Ciclovia del Sole: tratto 3 attraversamento dei centri abitati di Crevalcore, San Giovanni in Persiceto, Sala Bolognese - tratto 4: Casalecchio - Marzabotto

PROGETTO DEFINITIVO

Dichiarazione di sintesi degli esiti della VALSAT

**DICHIARAZIONE DI SINTESI DEGLI ESITI DELLA VALSAT
(EX ART. 5 - C. 2 - LR 20/2000, in applicazione dell’art.
4 della L.R. 24/2017)**

Figura 4 Tracciato proposto (arancione) e tracciato alternativo (verde)

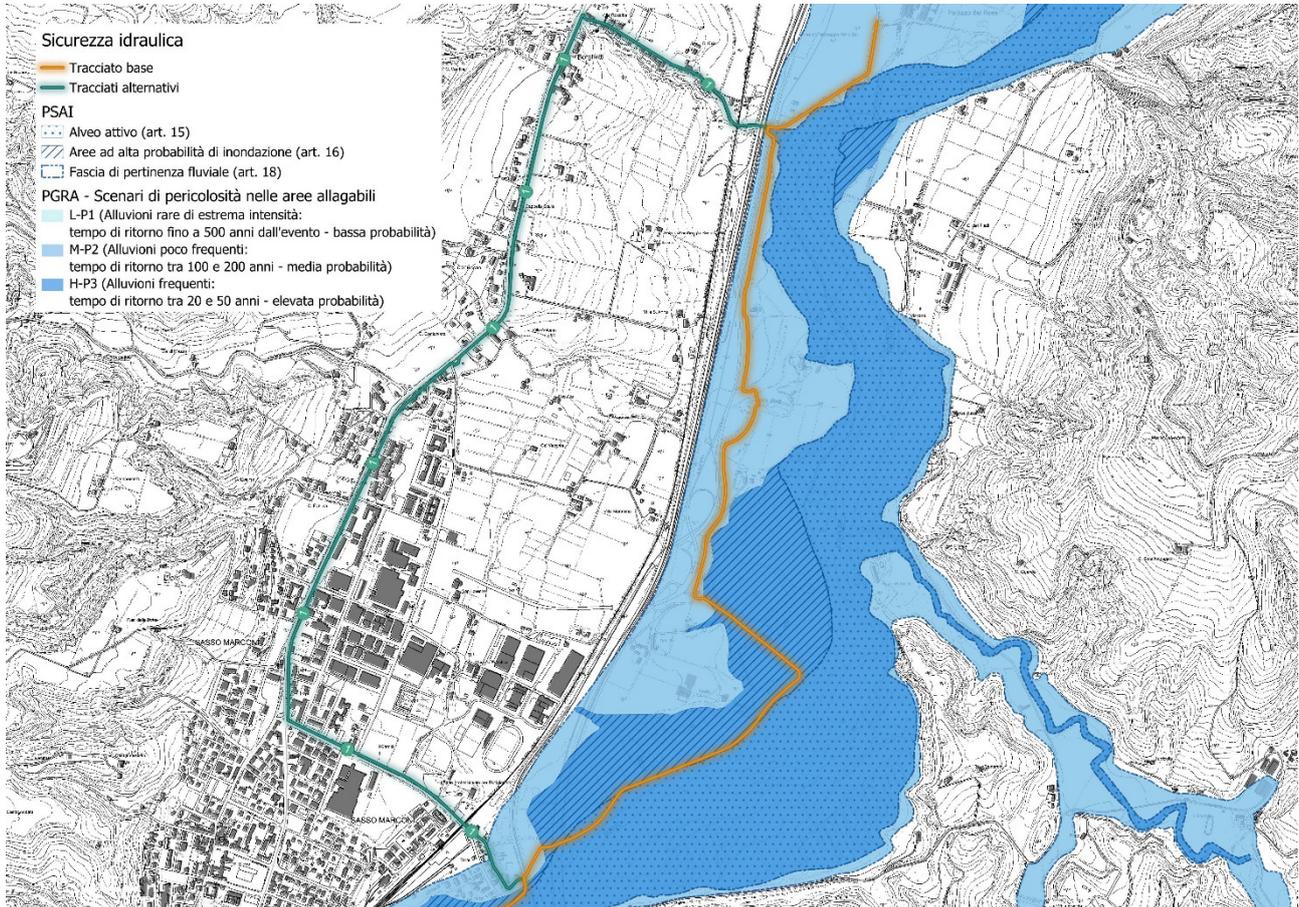
1- Tratto in corrispondenza dell’abitato di Sasso Marconi

Si precisa che il tracciato proposto per questo tratto è lo stesso presente nel PFTE dell’intera Ciclovia del Sole trasmesso al MIT ad aprile 2020 per l’approvazione finale ministeriale, dopo anche l’emissione dei pareri degli altri ministeri interessati (Ministero dell’Agricoltura e Ministero dell’Ambiente) avvenuta a settembre 2020.

Il tratto oggetto di valutazione risulta di difficile localizzazione alternativa poiché nell’area sono presenti molteplici limiti di tipo infrastrutturale e morfologico. Il tracciato è di fatto chiuso tra il Fiume Reno, la Ferrovia e in parte l’autostrada. L’alternativa al tracciato proposto prevede infatti il superamento di autostrada e ferrovia molto più a nord della criticità idraulica, sfruttando i passaggi esistenti su Via del Chiù. Questo perché l’attraversamento delle suddette infrastrutture, posto più a sud su Via Gamberi, non consente il passaggio dei ciclisti in sicurezza. Il sottopasso infatti non ha gli spazi sufficienti per la realizzazione di una ciclabile in sede propria e la percorrenza in promiscuo non è praticabile per motivi di sicurezza in quanto questa strada è altamente frequentata, anche da mezzi pesanti, e percorsa a velocità sostenute.

Figura 8 Tracciato proposto (arancione) e tracciato alternativo (verde)

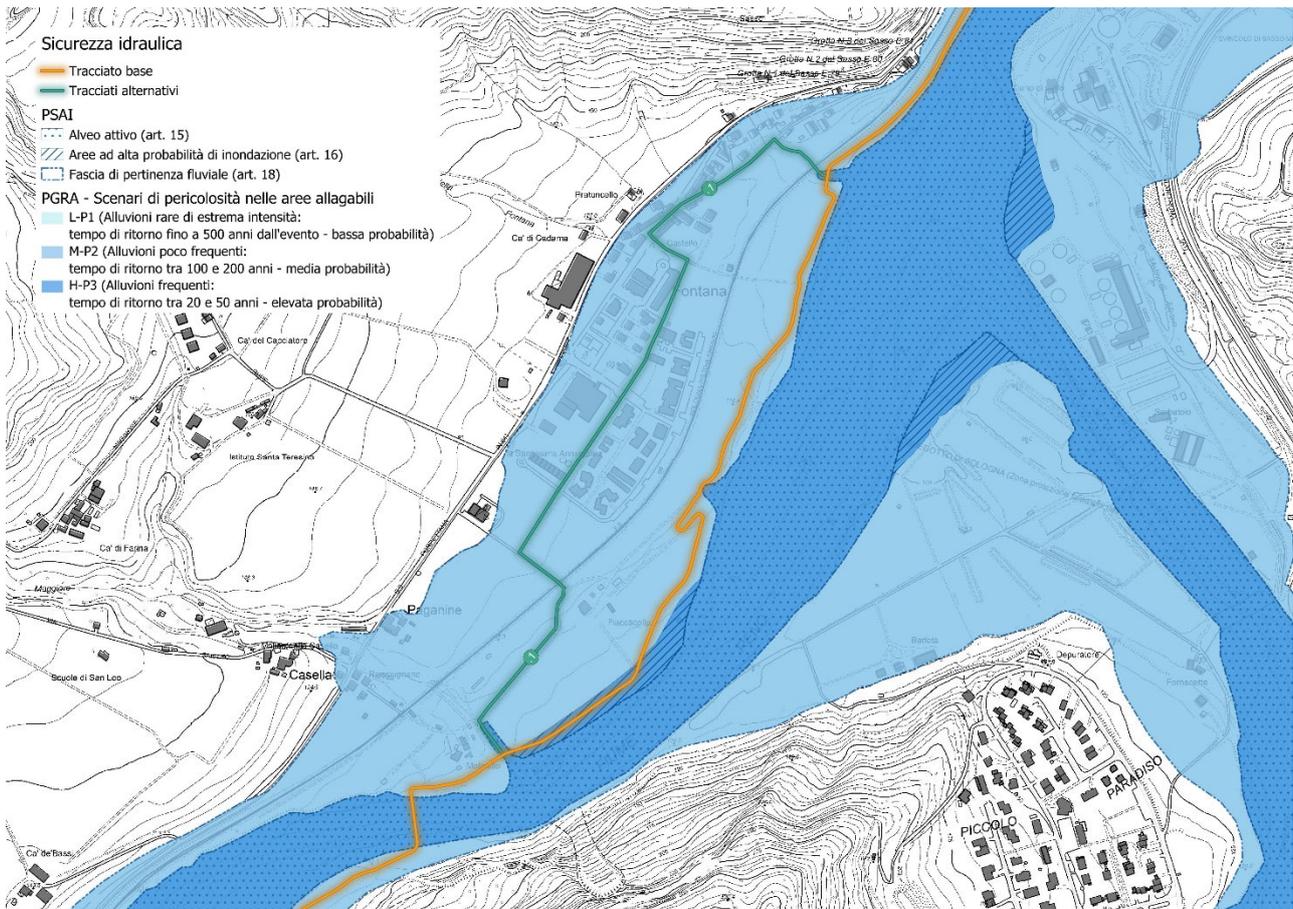
2- Tratto in corrispondenza della frazione di Fontana

L'alternativa valutata prevede il passaggio della ciclovia nel sottopasso ferroviario esistente, utilizzo di via Gasparri e via Fontana in promiscuo con il traffico veicolare, passaggio interno al centro abitato di Fontana con la realizzazione di due piccoli tratti di pista ciclabile attualmente non esistenti e poi utilizzo in promiscuo con il traffico veicolare di via Fiaccacollo. Gli aspetti positivi di questa alternativa sono dettati dalla sua economicità, poiché sfrutta per la maggior parte del tracciato sedimi già esistenti, ma anche dal passaggio vicino a servizi quali una farmacia e due bar. Le criticità, invece, sono dovute a dimensioni troppo piccole del sottopasso ferroviario in cui vi è il rischio di collisione tra ciclisti e/o con il sottopasso stesso, larghezza fuori norma del tratto di collegamento tra il sottopasso e via Gasparri, utilizzo in promiscuo di un tratto di via Fontana molto stretto e a doppio senso di marcia con auto parcheggiate lungo la strada. A queste criticità si aggiunge il passaggio a livello ferroviario posto su via Fiaccacollo che potrebbe non essere rispettato da ciclisti e pedoni.
